Requalification des espaces publics du centre ville et
du bord de mer de Saint-Raphaël
Secteurs Pont d'Arcole, Félix Martin, Veillat et
Beaurivage

PA.14

ADDENDUM
Etude d'impact

**ACUALISATION DE L'ETUDE D'IMPACT SUITE A L'AVIS
DE LA DDTM**

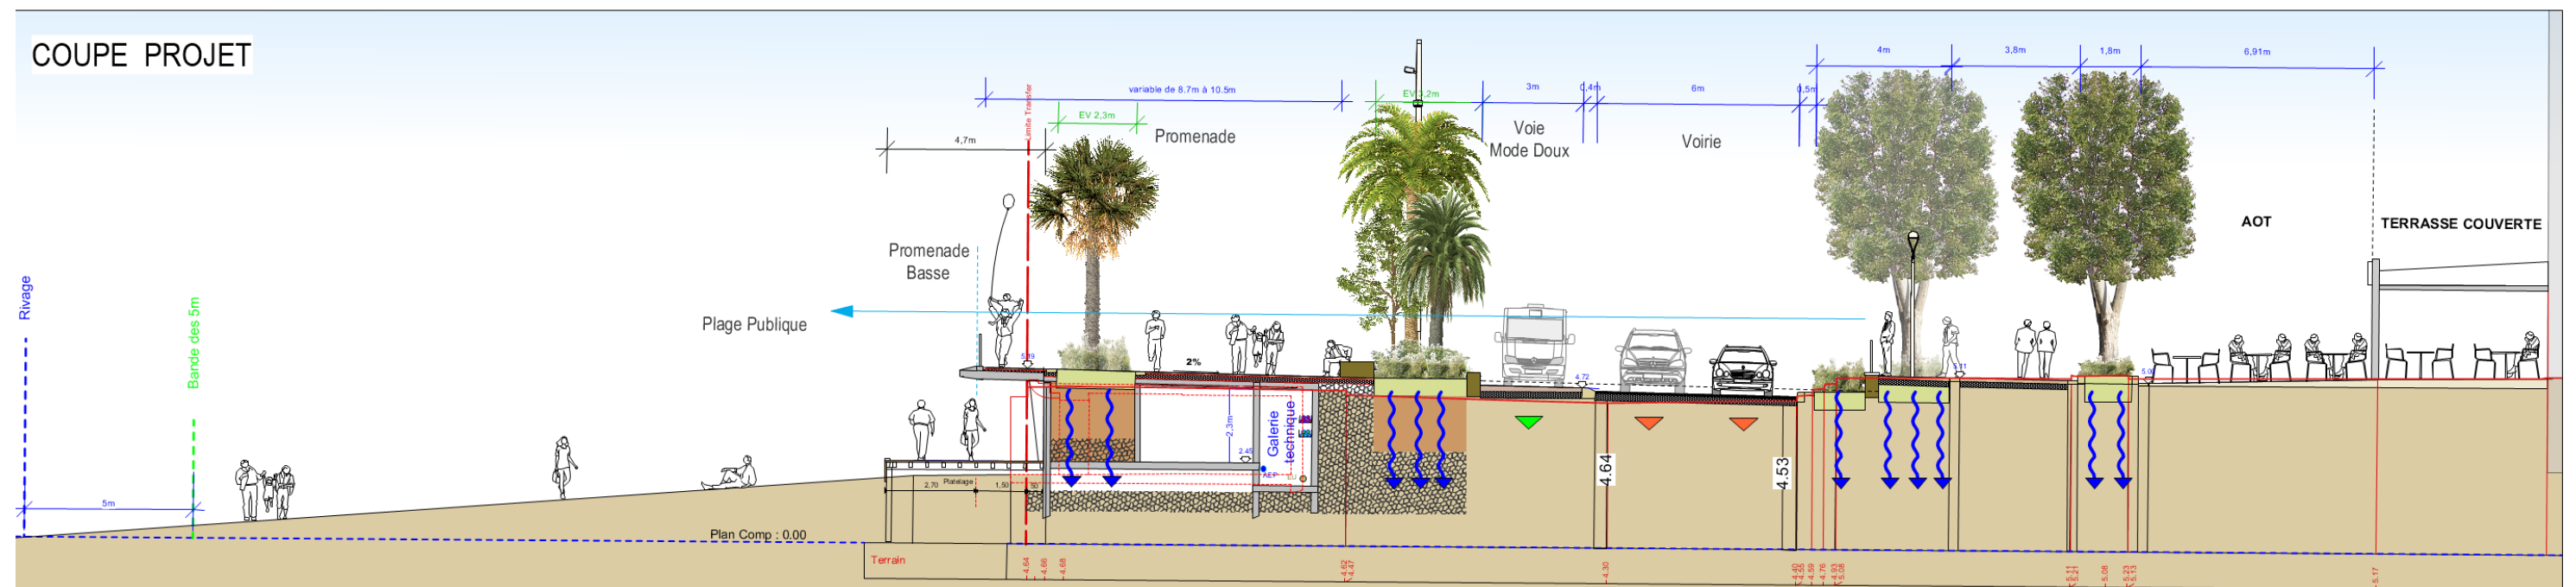
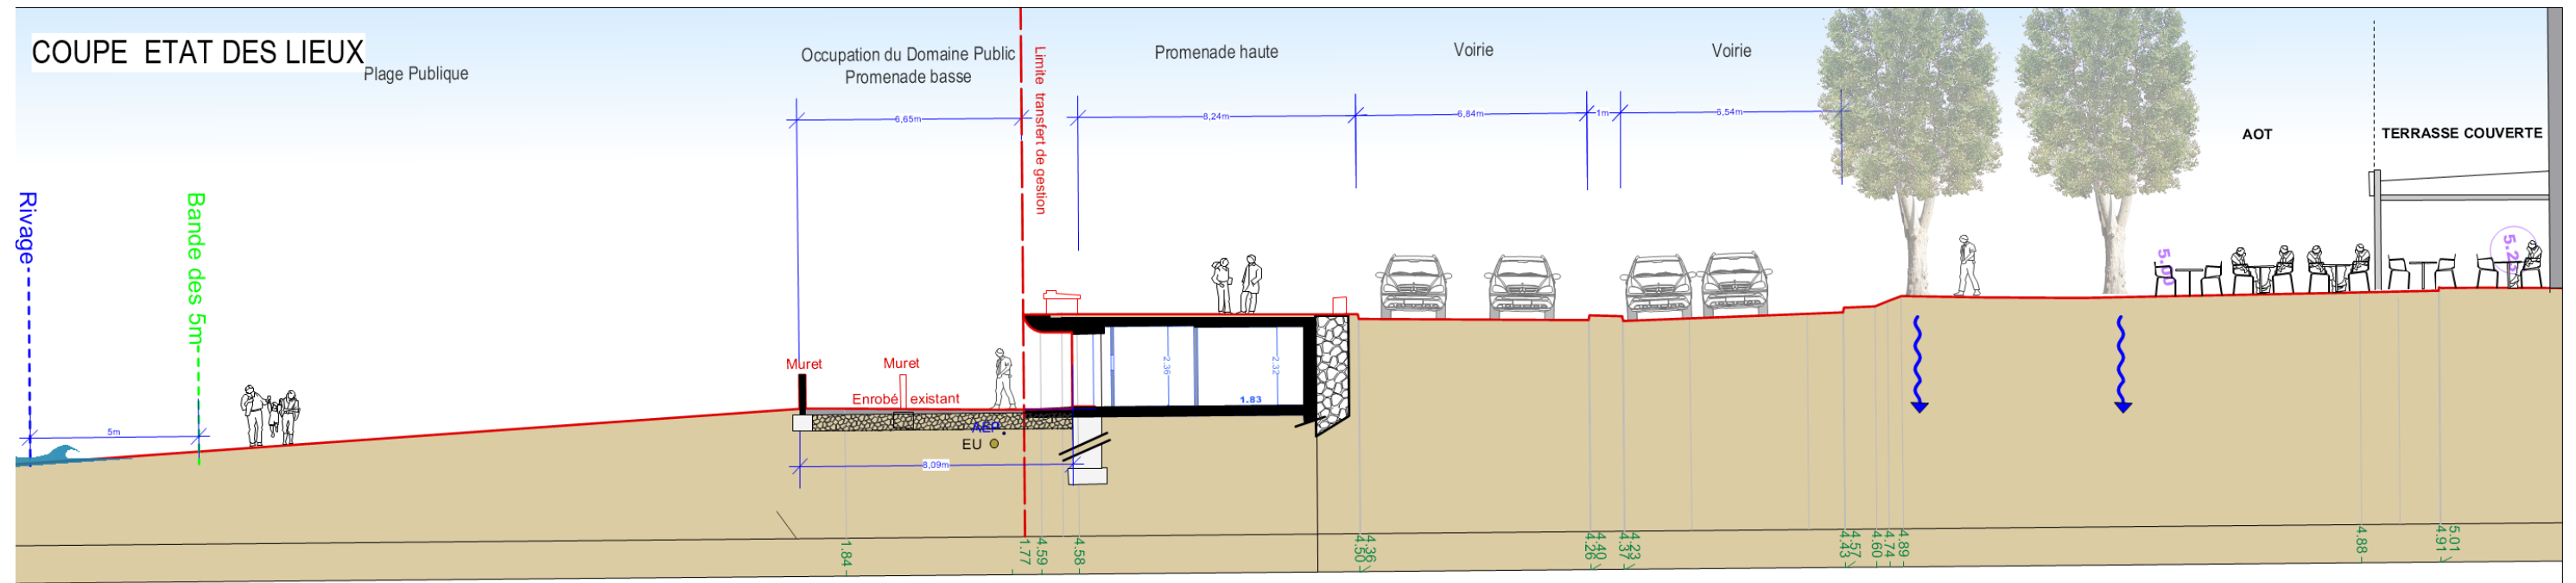
Nous complétons également la coupe de l'état futur présentée dans l'étude d'impact par une coupe de l'état actuel.

Le projet d'ensemble de la promenade des bains représente une surface d'espaces publics de 180 000 m² soit 18 hectares. La spécificité actuelle concernant cet espace littoral est sa très forte minéralité sauf pour la partie Beaurivage qui représente un petit « poumon vert » au sol perméable sur une surface réduite de 10 000 m². La très grande majorité des surfaces (95%) sont actuellement des voiries ou bien des zones de stationnement minérales captées dans les réseaux pluviaux.

La promenade des bains propose un concept général de coulée verte littorale, le projet aux 1000 arbres va permettre, sur les profils en travers type du secteur Saint Raphael centre ou de Fréjus plage, de **ponctuer l'espace de « relais verts », qui sont de larges zones de jardinières plantées, représentant de larges tranchées drainantes** récupérant les eaux pluviales en les intégrant dans le sol sans surcharger les réseaux pluviaux.

La partie réellement désimperméabilisée en surface verte va tripler, en passant à environ **30 000 m²**.

II.3 - MATERIAUX AU SOL : MODIFICATION DU CHAPITRE II.3.4.1. EN PAGE 14-15

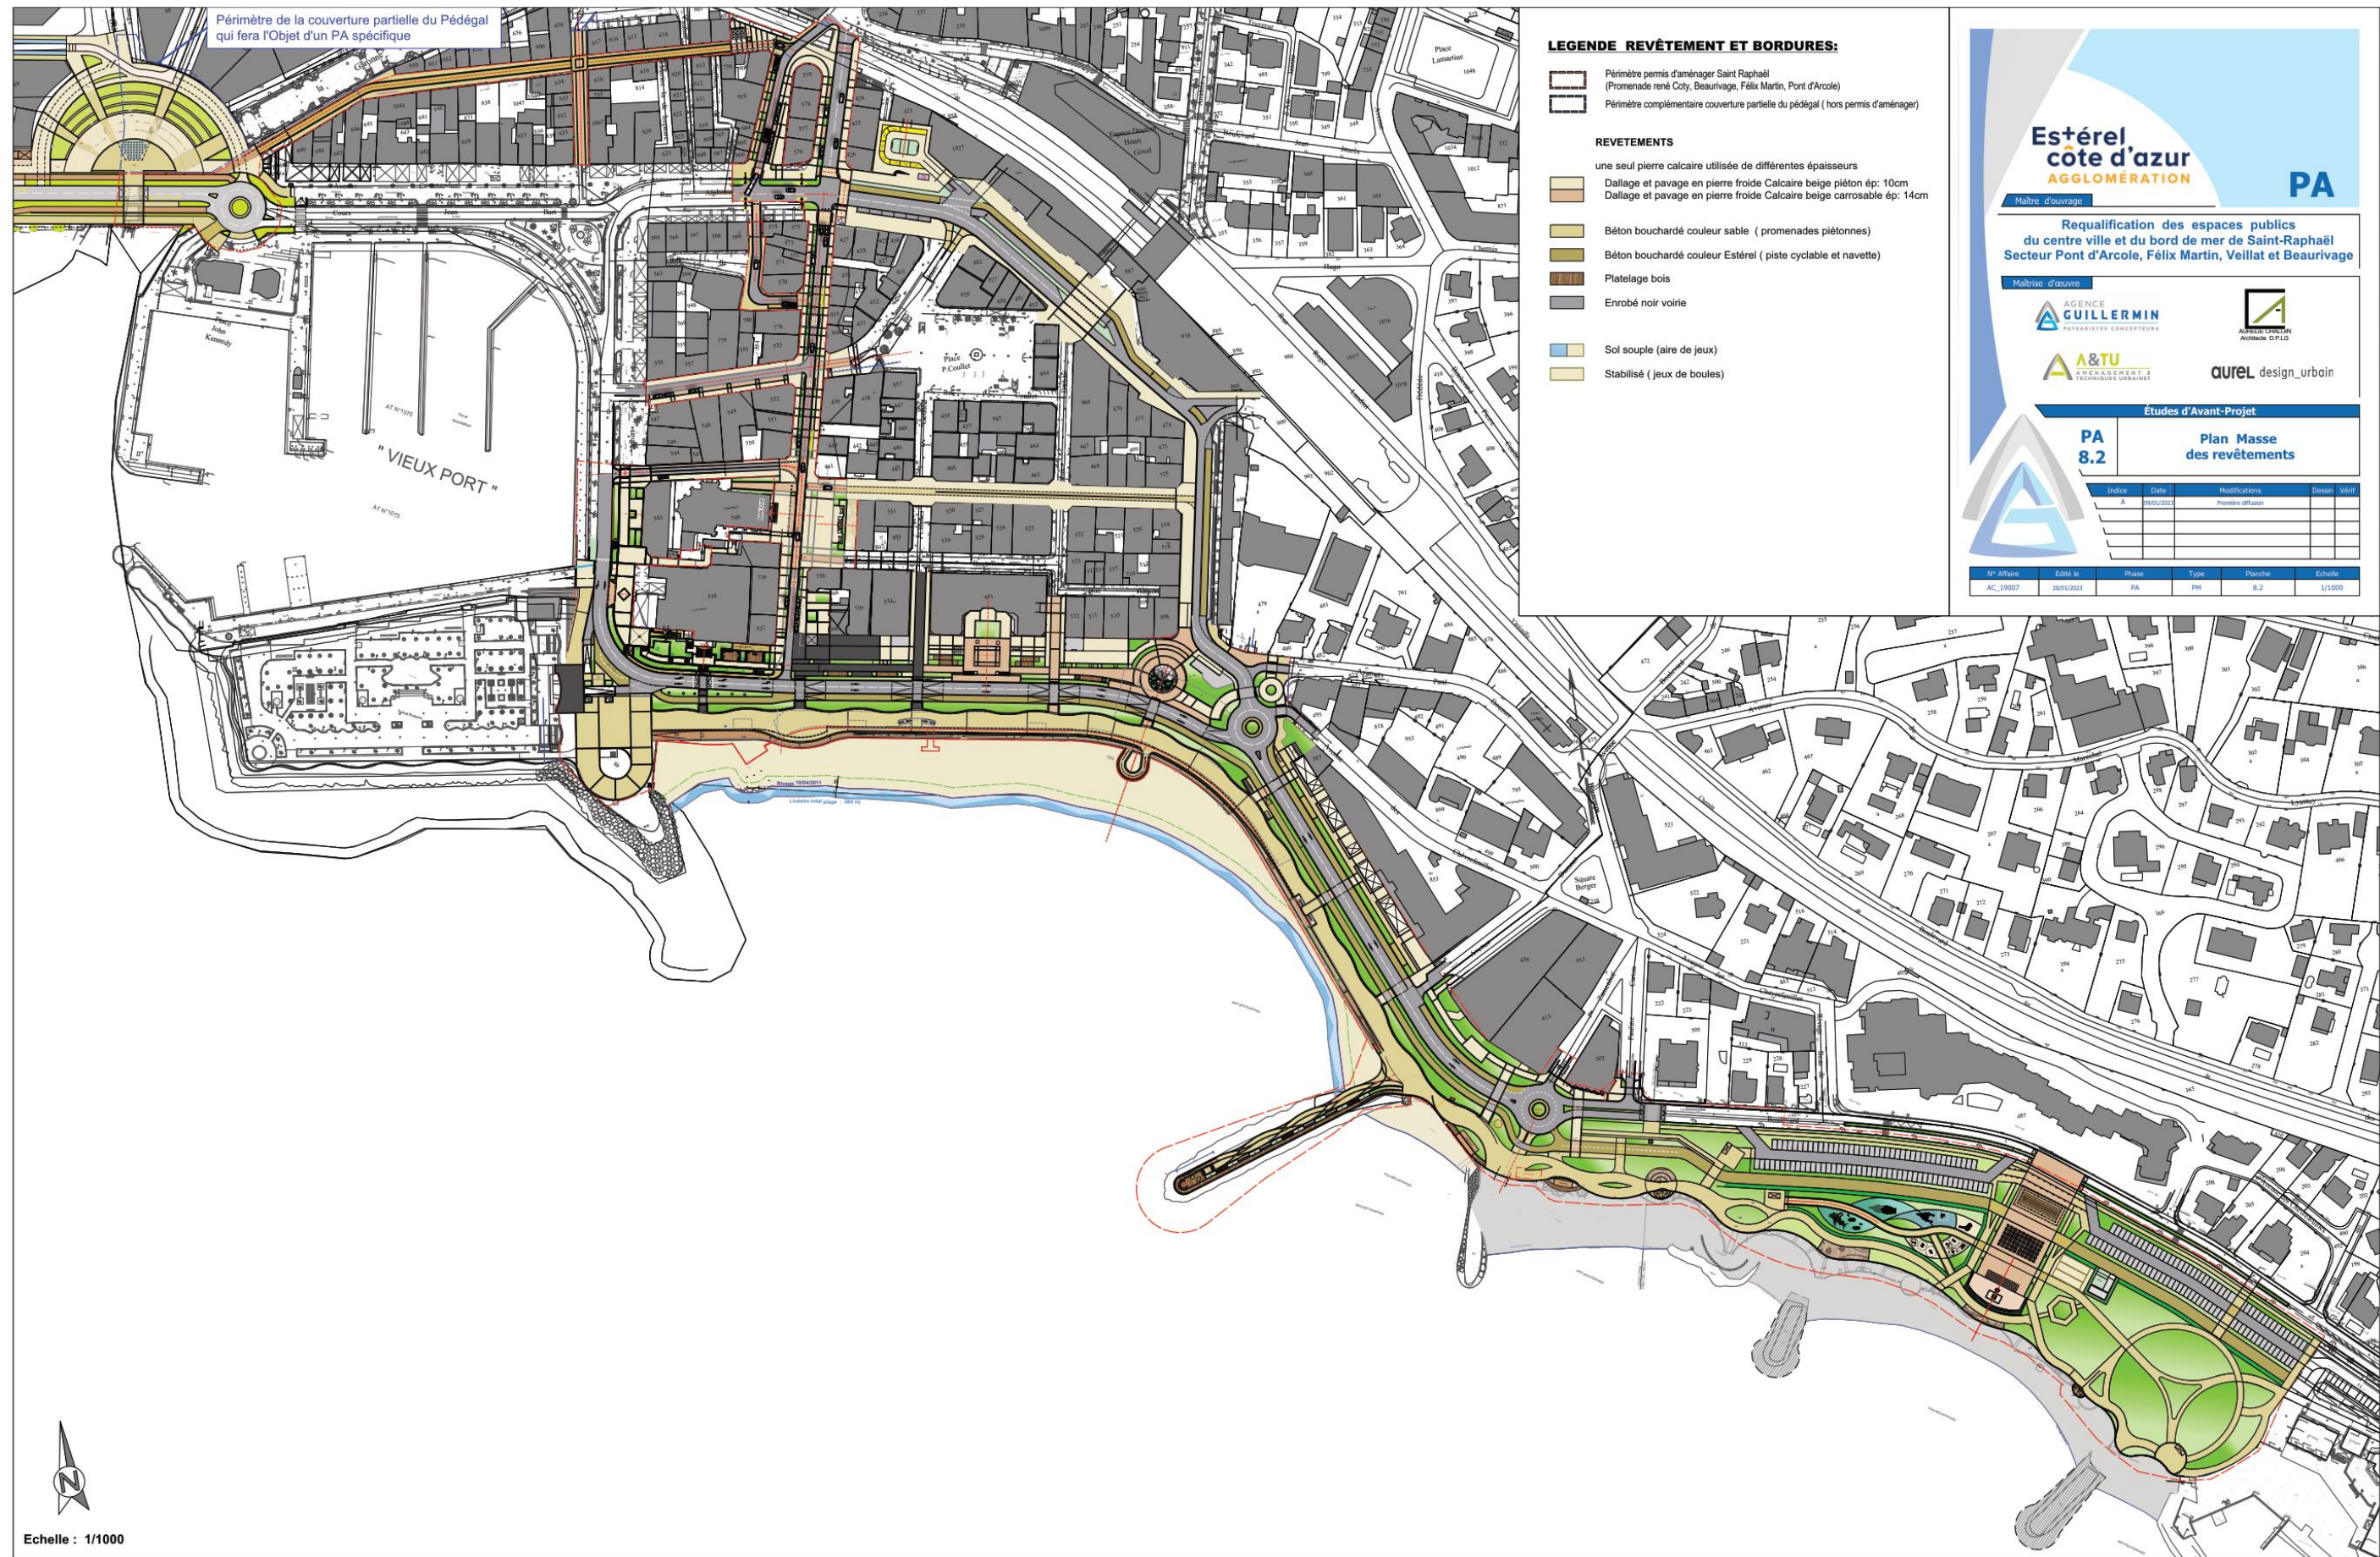
Hormis les zones circulées par les véhicules en enrobé gris, la palette a été réduite à 3 matériaux :

- l'enrobé gris sera mise en œuvre pour les zones circulées par les véhicules,
- la pierre calcaire froide en tant que matériau noble est utilisée sous toutes ses formes possibles : bordure, emmarchement, couverture sur muret, bandes structurantes, pavage et dallage. C'est le matériau qui structure du projet et les calepinages de placettes ne prévoient qu'un seul matériau,
- les bétons bouchardés : ils sont utilisés sur les zones de promenades piétonnes en complément de la pierre calcaire ou sur la piste modes doux réservés aux vélos et navette électrique. 2 couleurs (Couleur sable et Estérel) pour des raisons de contrastes visuels et donc de sécurité des usagers aux croisements des passages piétons.

La palette des matériaux est donc particulièrement limitée et doit participer en termes de teinte à un camaïeu de couleur chaude de type crème beige à couleur « Estérel » clair pour certains bétons.

Le plan en page suivante remplace le plan de la page 15.

- Plan masse zone Beaurivage – complément au chapitre II.4

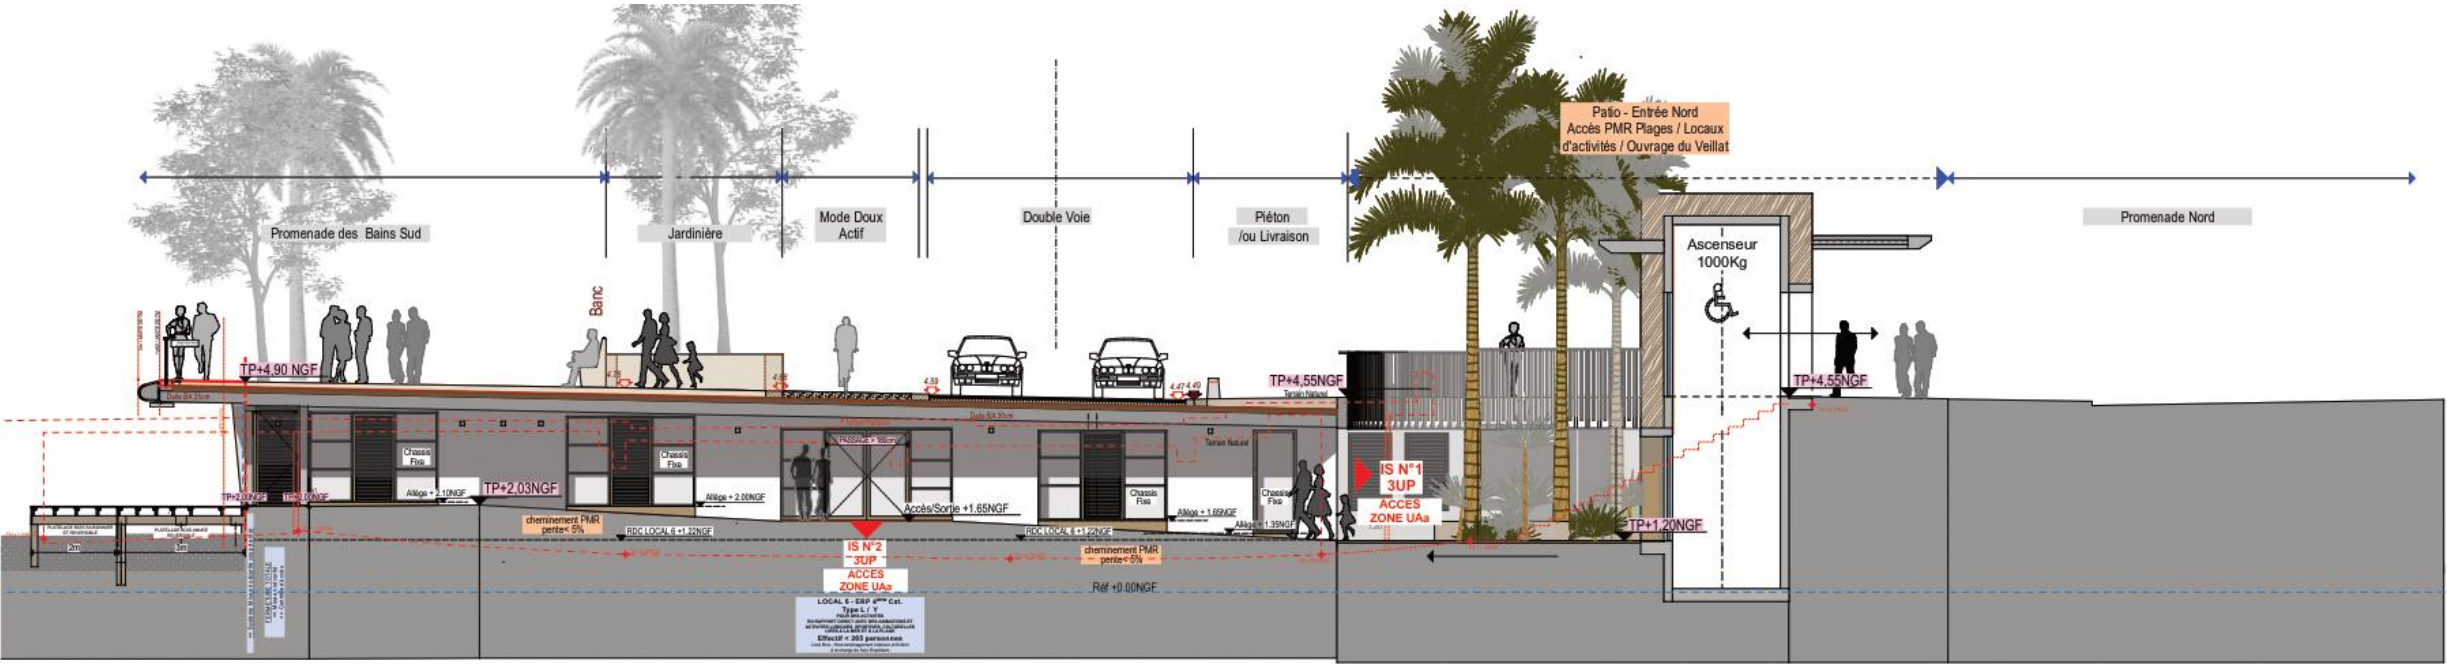
II.4 - MODIFICATION DE PLANS DU PROJET

Superposition de l'implantation du projet de bâtiment de haut de plage sur la cartographie de l'aléa submersion (secteur de la plage du Veillat)

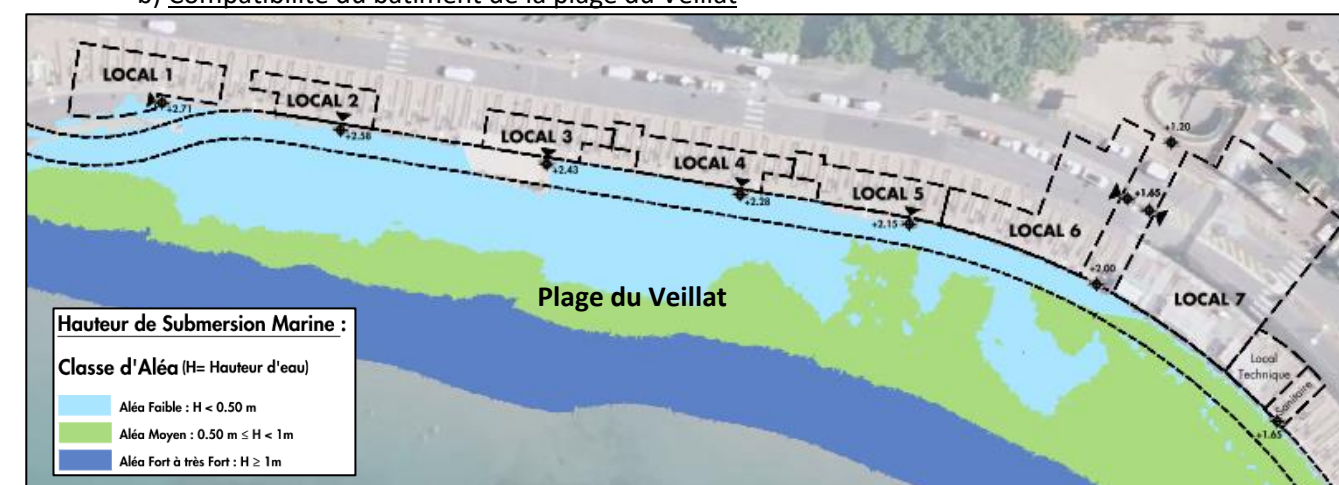
L'étude du phénomène de submersion marine réalisée par CORINTHE Ingénierie sur la plage du Veillat a conduit aux recommandations suivantes pour la conception finale du projet :

- L'altimétrie des seuils et planchers des locaux du projet a été ajustée pour respecter au mieux **les recommandations du PAC submersion de 2019** (surcote centennale, vagues de PR 100 ans, hausse du niveau marin de +0.6 m à horizon 2100) :
 - Locaux 1 à 5 au droit de la zone d'aléa faible : cote seuil & plancher @ TN + 0.7 m (minimum)
 - Local 6 au droit de la zone d'aléa faible : absence d'ouverture ou d'accès côté plage (contrainte de hauteur sous plafond)
 - Local 7 au droit de la zone d'aléa moyen : absence d'ouverture ou d'accès côté plage (contrainte de hauteur sous plafond)
 - Local « sanitaires » Est au droit de la zone d'aléa moyen : existant sans changement de destination → absence de cote de plancher minimale
 - Aucun local au droit de la zone d'aléa fort/très fort

IV.1 - OUVRAGE DU VEILLAT : PROTECTION EN PHASE CHANTIER – COMPLEMENT AU CHAPITRE V.2

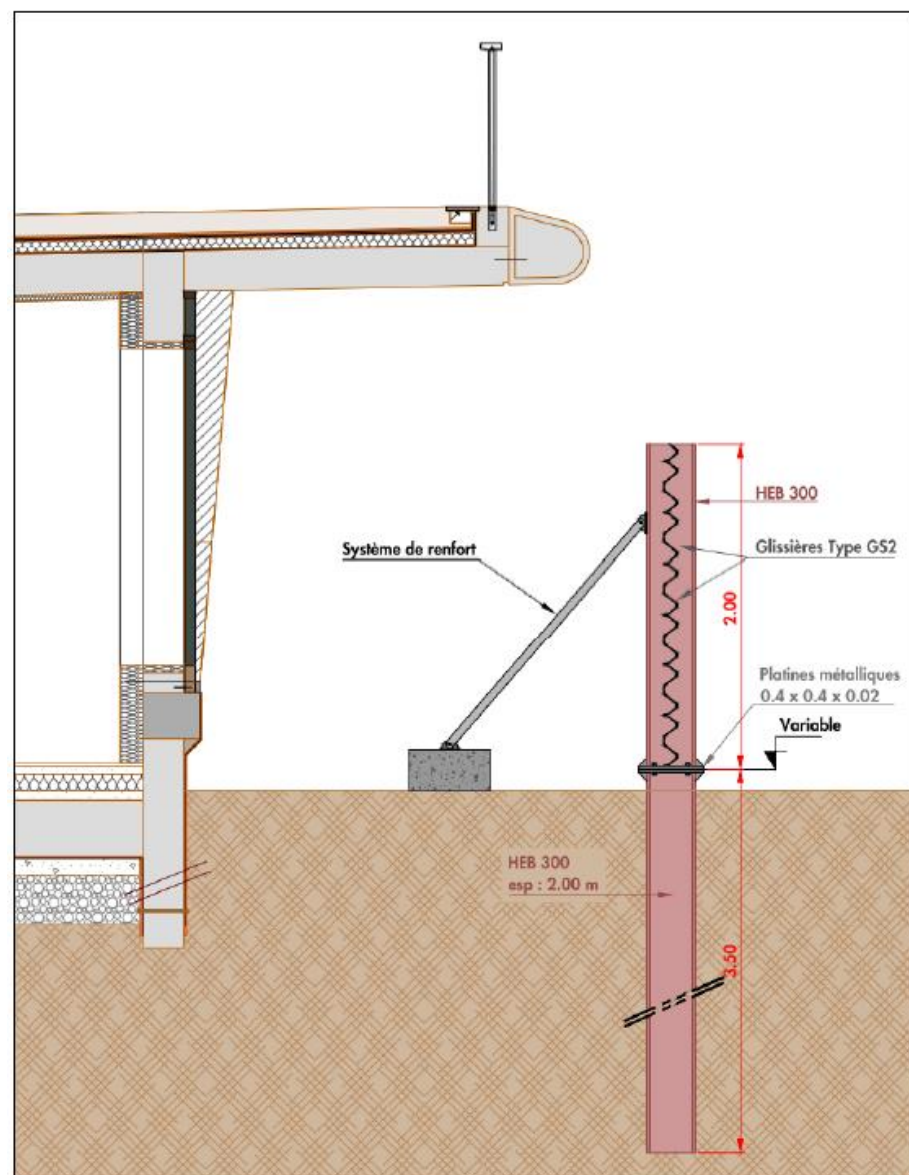
Le projet prévoit de protéger la phase chantier par une clôture renforcée constituée d'une partie souterraine et d'une partie aérienne.

La partie sous terrainne est constituée de profilés acier type HES battus et donc réversible surmontés d'une platine de fixation et d'une partie aérienne démontable d'une hauteur de 2m vis-à-vis du TN plage actuel et reprenant les efforts de poussée de la submersion en cas d'aléas.

Après reconstruction de l'Ouvrage du Veillat, la partie aérienne est démontée, et la partie souterraine pourtant réversible est laissée en place pour servir de support Sud au platelage non saisonnier de 3m de large lui-même réversible.
